改善箇所説明図 ②

改善の内容

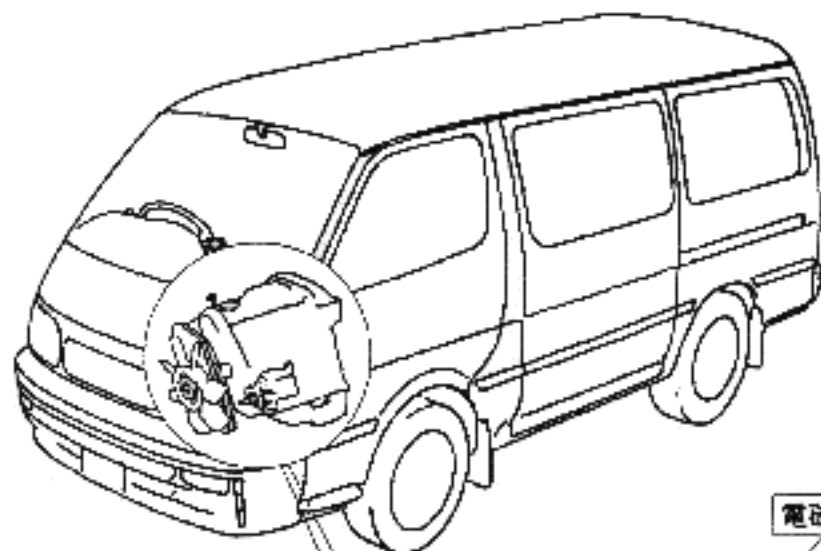
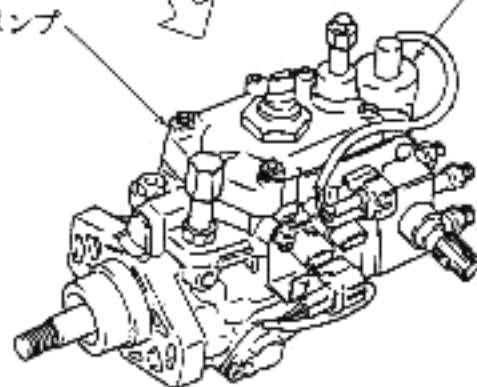
基準不適合発生箇所

電磁弁のコイルの配線が外れ、当該電磁弁が作動しなくなり、原動機が停止するおそれがある。

全車両、電磁弁を良品に交換する。

①と同じ、ただし下記の車両については、ボンネット内にあるバッテリー前のボデーパネル上面に黄色ペイントを塗布する。
